Modulo per la presentazione delle osservazioni per i piani/programmi/progetti sottoposti a procedimenti di valutazione ambientale di competenza statale

ID: Valutazione Impatto Ambientale (PNIEC-PNRR) - cod.proc. n.10644 del 28/11/2023 - Progetto di un impianto per la produzione di energia elettrica da fonte eolica, denominato "Parco Eolico Abruzzo", sito nei comuni di Cupello (CH), Fresagrandinaria (CH), Palmoli (CH), Tufillo (CH) e Furci (CH), di potenza totale pari a 66 MW, costituito da 11 aerogeneratori della potenza unitaria di 6 MW. Codice pratica MYTERNA CP 202301056

OGGETTO DELLE OSSERVAZIONI

AB11 CORPO DI FRANA DI COLAMENTO

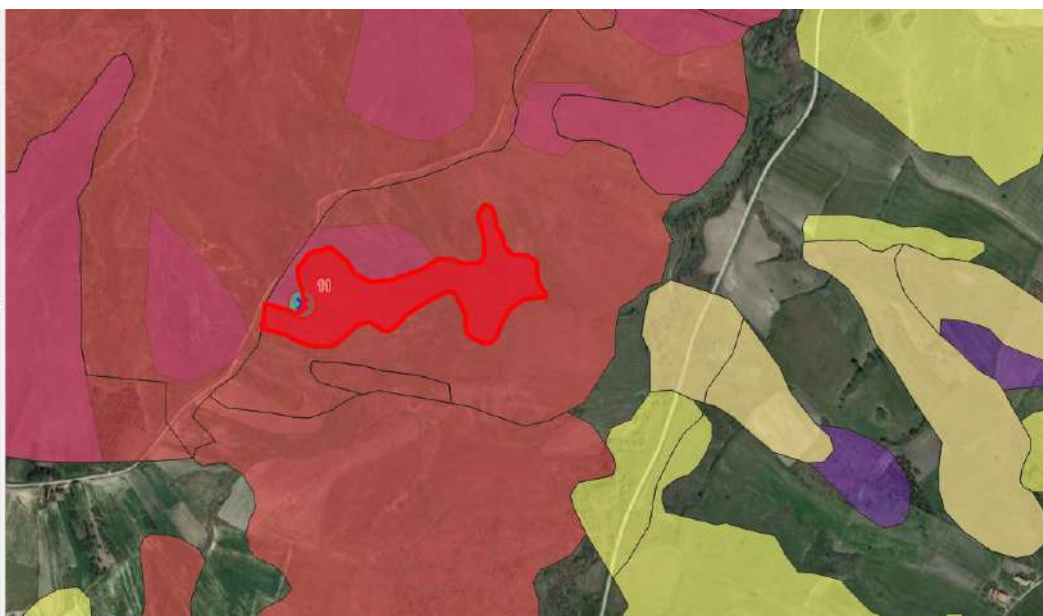
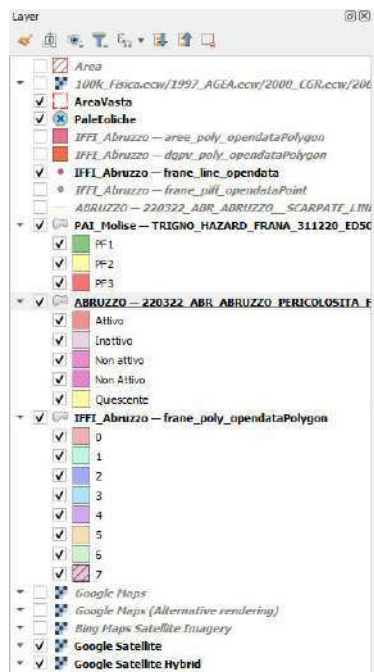
elaborati del PAI, generatore AB07 nel Comune di Palmoli e AB11 nel Comune di Furci, condizioni per le quali non viene condotta nessuna analisi specifica.

6) Compatibilità con il P.A.I. vigente: gran parte dell'intervento ricade nel Bacino Idrografico del Fiume Trigno, di competenza dell'Autorità di Bacino Distrettuale dell'Appennino Meridionale, ad eccezione degli aerogeneratori AB02 e AB11 che ricadono all'interno del bacino idrografico del Fiume Sinello e quindi nell'ambito territoriale dell'Autorità di Bacino Distrettuale dell'Appennino Centrale. L'aerogeneratore AB11, come citato in precedenza, ricade all'interno di *un'area in frana definita a pericolosità da frana molto elevata* e, secondo il proponente dell'impianto eolico, sarebbe possibile ubicare il generatore in tale area facendo riferimento all'art.16, comma 1 lettera d) delle Norme di Attuazione del Piano Stralcio di Bacino PAI dell'Abruzzo [*nuove infrastrutture a rete previste dagli strumenti di pianificazione territoriale/urbanistica (provinciali, comunali, dei consorzi di sviluppo industriali o di altri Enti competenti) o da normative di legge, dichiarati essenziali, non delocalizzabili e prive di alternative progettuali tecnicamente ed economicamente sostenibili*]. L'Autorità di Bacino Distrettuale dell'Appennino Centrale si è espressa con una nota (Protocollo n. 1297/2024 del 08-02-2024) nella quale dice che *...gli aerogeneratori non siano considerabili "infrastrutture a rete" e quindi non rientrino nella casistica dell'articolo 16 comma 1 lettera "d" delle Norme di attuazione del Piano Stralcio di Bacino "PAI" dell'Abruzzo*. Inoltre aggiunge che *... a tali opere si applicherebbero i divieti di cui all'art. 14 comma 2 lettera "a" delle stesse Norme del PAI dei bacini abruzzesi (come, per altro, anche delle Norme di altri PAI del Distretto dell'Appennino Centrale)*. Viene evidenziato anche che, *... per infrastrutture a rete, quali ad esempio gli elettrodotti di collegamento tra gli aerogeneratori e la rete elettrica esistente, occorre dimostrare circostanziatamente che si tratti di infrastrutture "... essenziali, non delocalizzabili e prive di alternative progettuali tecnicamente ed*

AB01 COLAMENTO LENTO

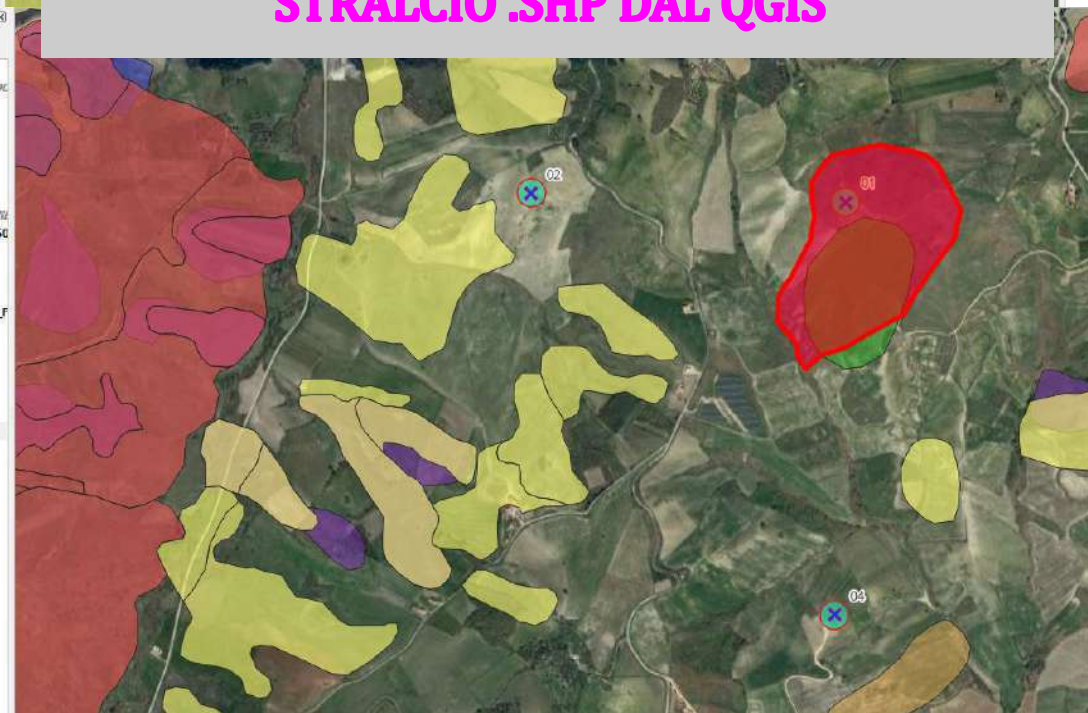
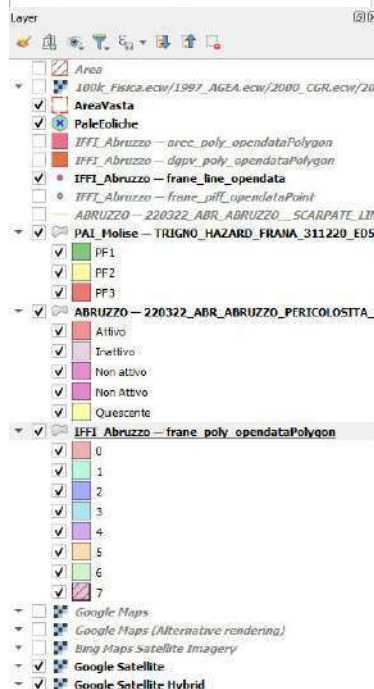
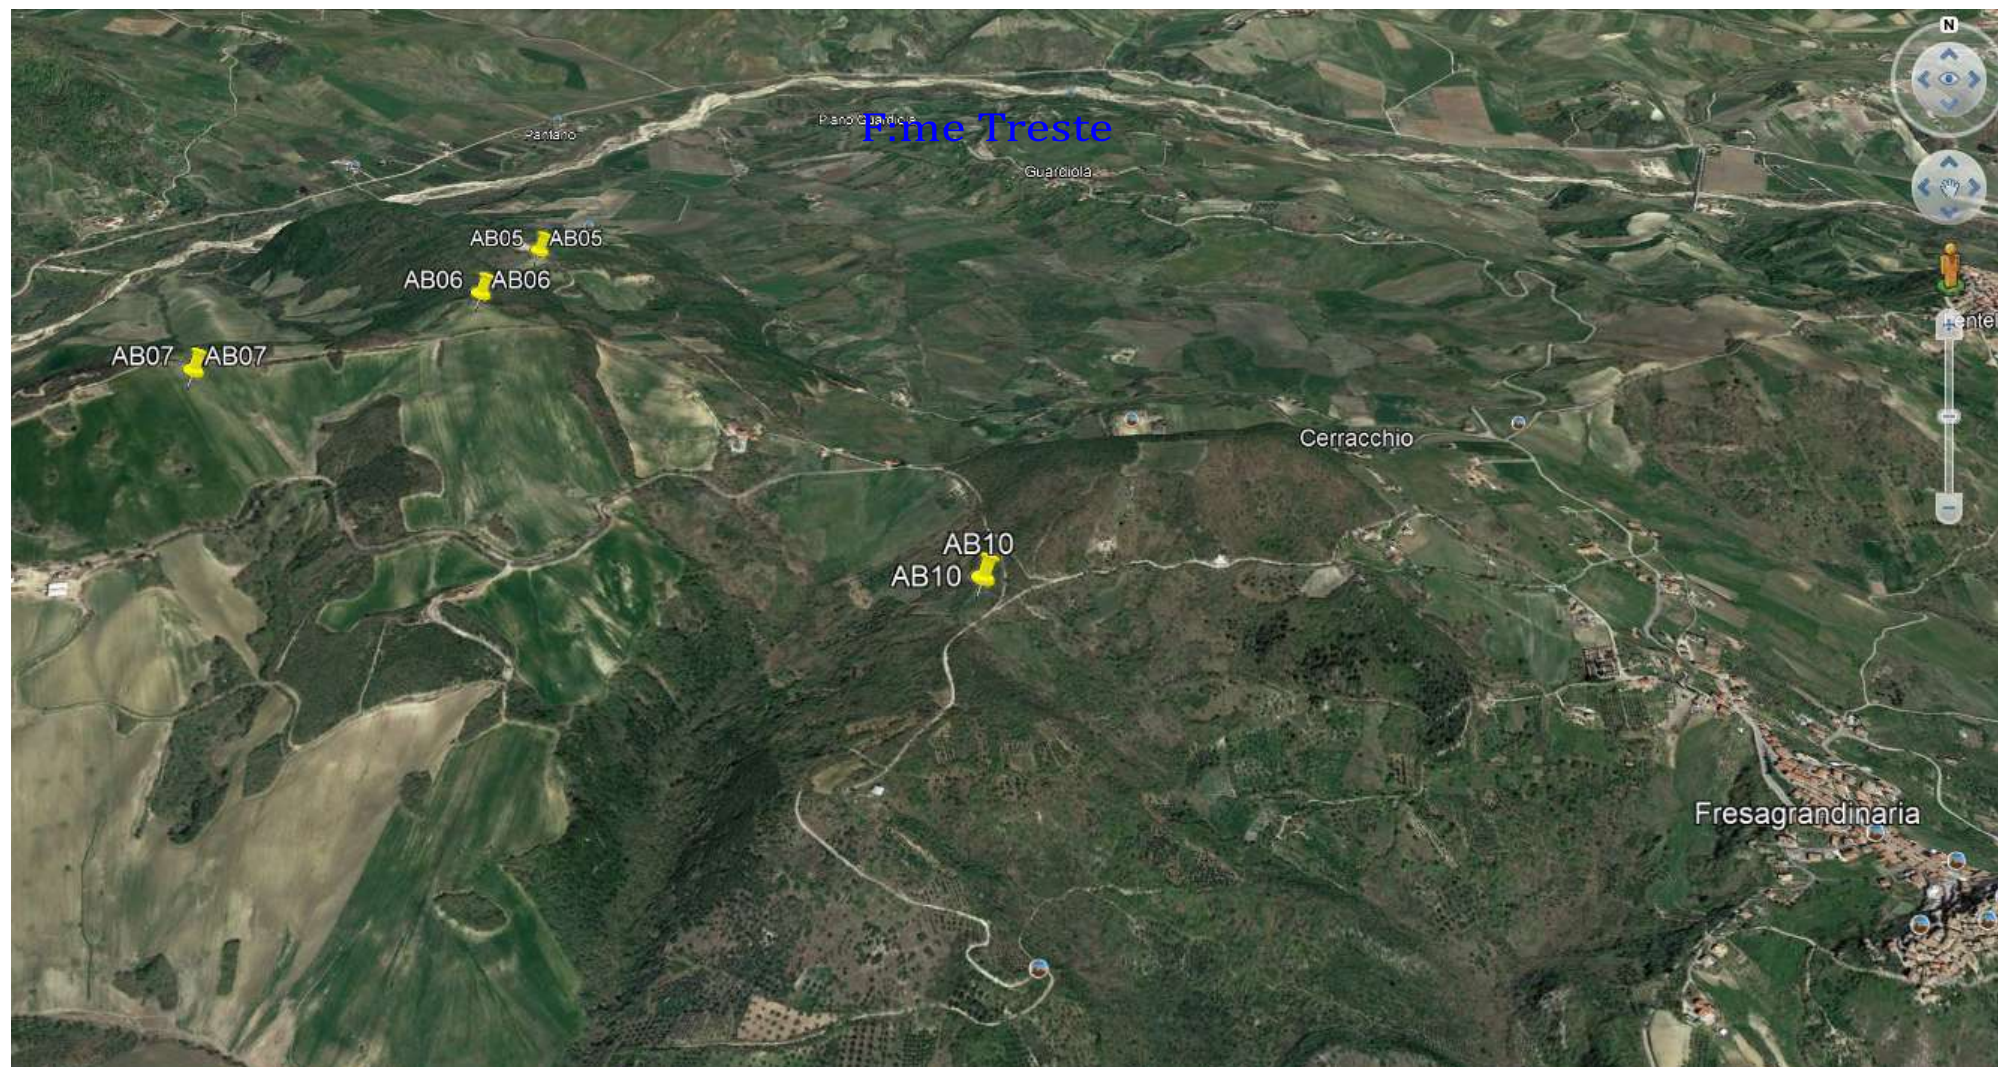
- sempre la carente analisi geomorfologica delle zone interessate dal parco eolico ha portato alla mancata individuazione di processi instabili che coinvolgono diverse aree come quella del generatore AB01 nel comune di Cupello in cui insiste un fenomeno rilevato anche nell'IFFI come frana per colamento, le aree dei generatori AB02, AB05, AB06, AB10 molto vicine a dissesti perimetrati nell'IFFI ma che coinvolgono superfici anche maggiori e la stazione elettrica in località Guardiola del Comune di Fresagrandinaria, posizionata in un'analoga area in frana (fenomeno di genesi complessa e di colamento sempre nel progetto IFFI).

Posizione degli Aerogeneratori da Est verso Ovest - AB:07,06,05,10

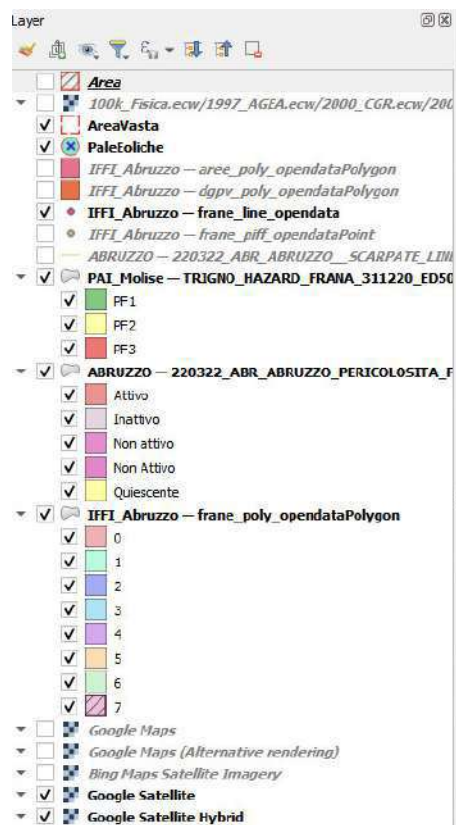
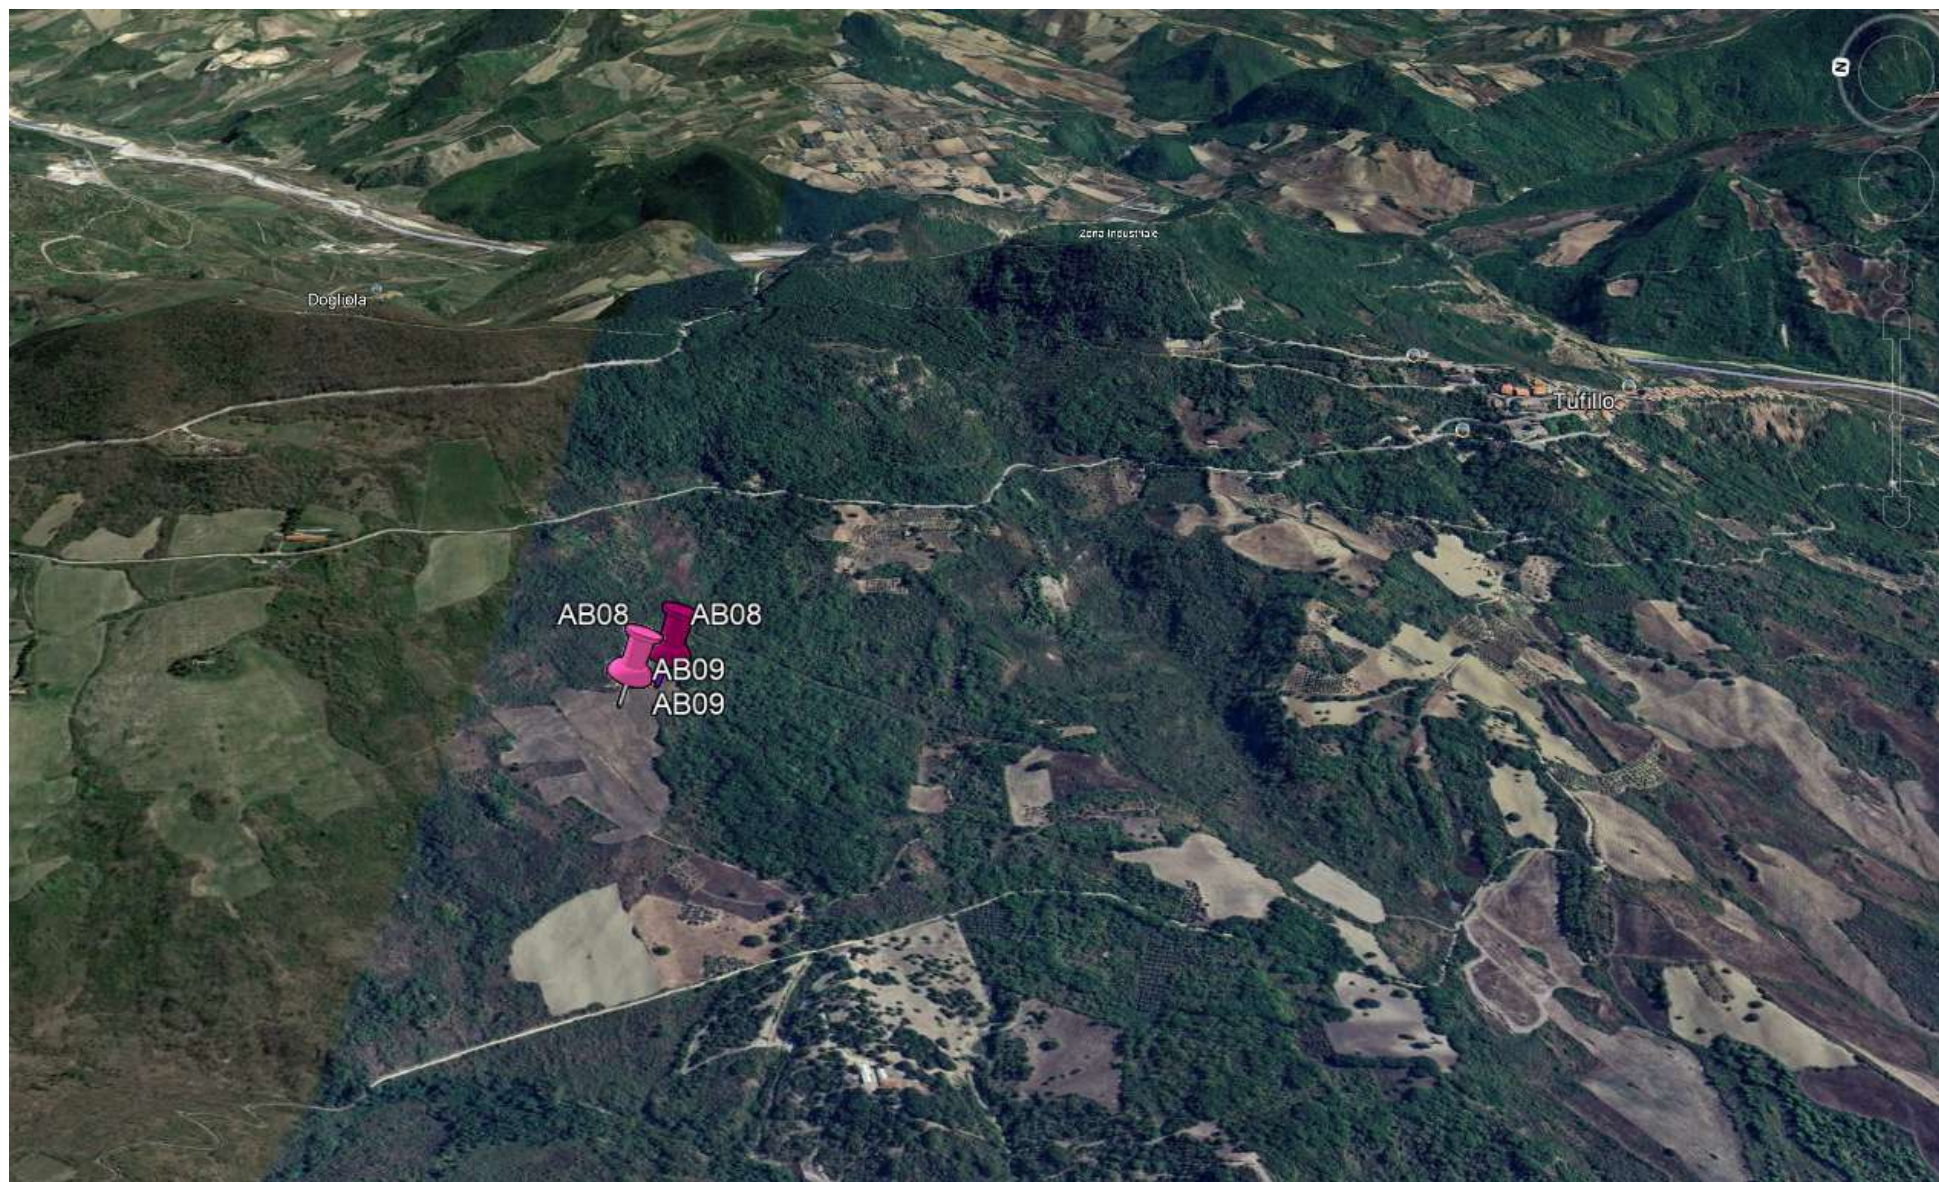
- unità geologiche e strutturali imprecise e anche non esatte, come ad esempio nella località Immerse del Comune di Palmoli (aerogeneratori AB06, AB07 e AB10) in cui non è stata rilevata la presenza dell'unità evaporitica (Associazione Gessosa) del Messiniano, elemento rilevante sia per una giusta definizione dei terreni di sedime e sia per la presenza di un importante fenomeno carsico che si esplica in queste litologie. Infatti la zona citata è caratterizzata da forme geomorfologiche tipiche come le doline (inghiottitoi della profondità anche di diverse decine di metri) che si possono rilevare in diversi punti e non sempre ben visibili, elemento che testimonia anche la presenza di una circolazione idrica sotterranea, caratteristiche queste di un'importanza naturalistica notevole e che rappresentano

Versante Occidentale M.te Farano Zona Frana DGPV(IFFI) anno 1883
- Posizione degli Aerogeneratori AB: 08 e 09

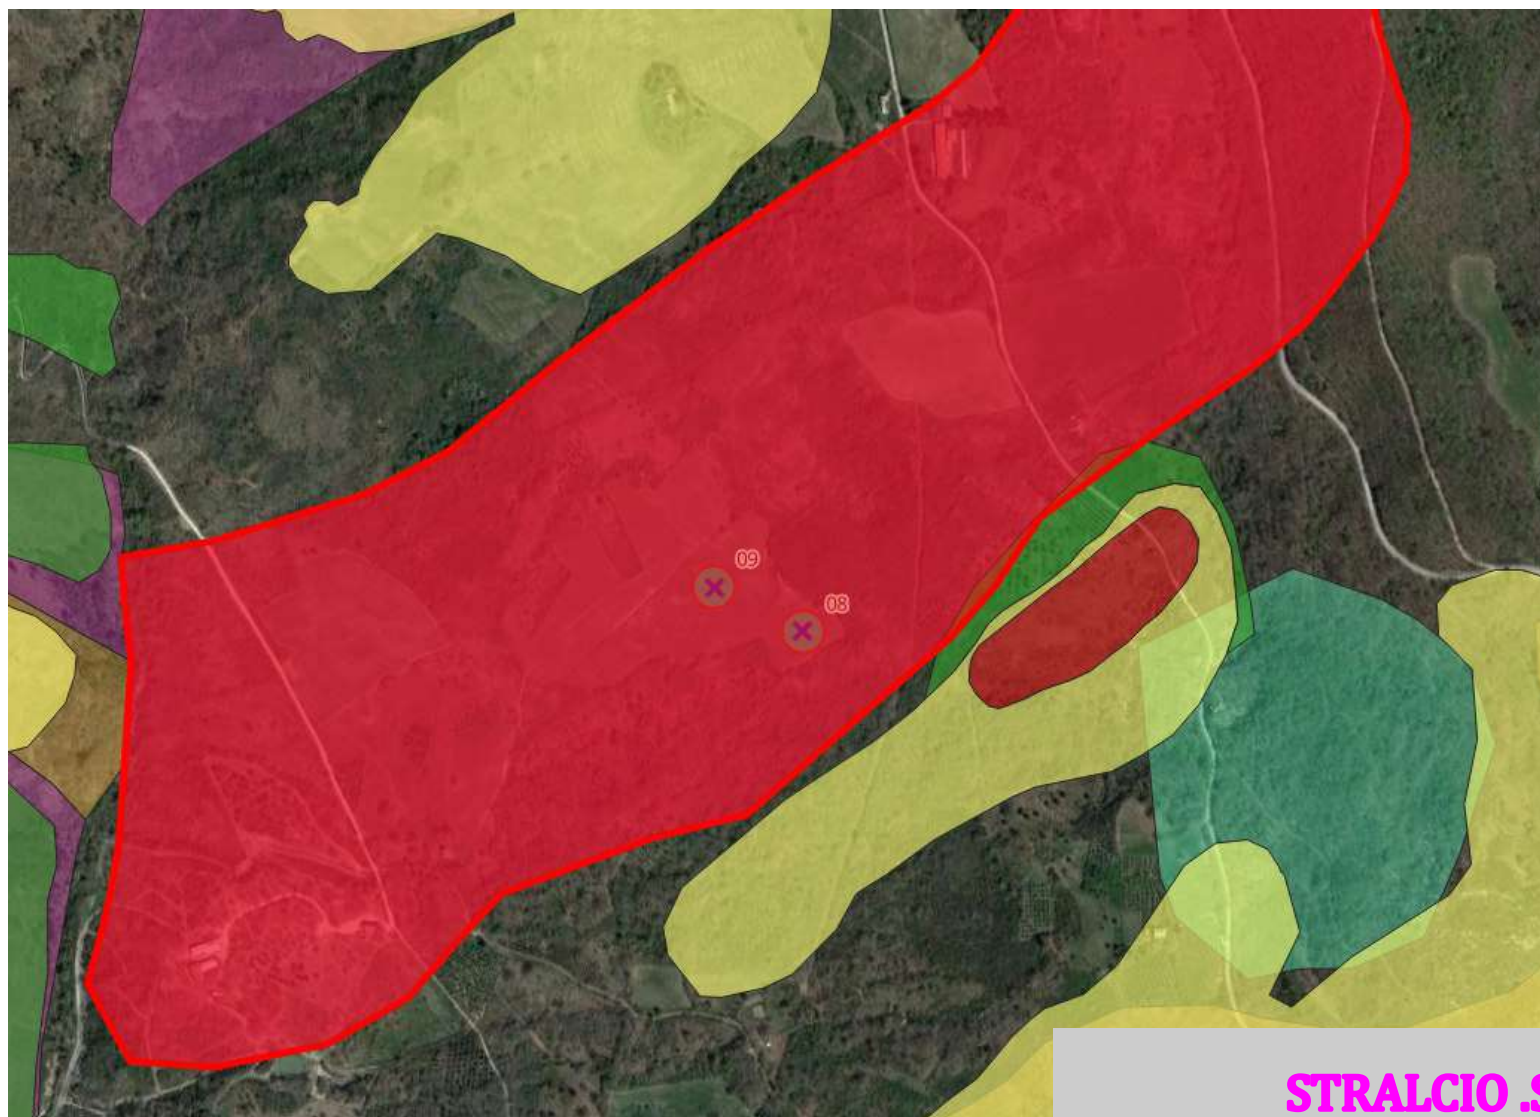
- esame delle caratteristiche geomorfologiche del territorio basato su cartografie spesso incomplete come quelle del P.A.I. che non sempre rispecchiano l'attuale assetto del territorio che deve essere quindi caratterizzato da un rilievo di campagna. E allora abbiamo i generatori eolici AB08 e AB09 in località La Spogna e Lagogrande del Comune di Tufillo posizionati in aree storicamente in frana, anche se le perimetrazioni riportate nel P.A.I. circoscrivono solo alcuni tratti mentre, altri studi come il Progetto I.F.F.I. (Inventario dei Fenomeni Franosi in Italia dell'ISPRA), nella zona indicano la presenza di diversi fenomeni come la frana di genesi complessa nell'area dell'aerogeneratore AB08; in queste località la presenza di ampie aree instabili è testimoniata da tante altre notizie, anche storiche, che si possono trovare semplicemente recandosi nelle diverse sedi istituzionali nelle quali, ad esempio, si poteva facilmente leggere la *Relazione sulla frana verificatasi in territorio di Tufillo sugli ultimi giorni del mese di aprile del 1883* redatto dall'Ingegnere Civile, Delegato stradale del gruppo di Vasto, incaricato dal Sotto Prefetto del Circondario di Vasto ad effettuare un primo sopralluogo dopo uno dei tanti eventi che hanno interessato la zona.
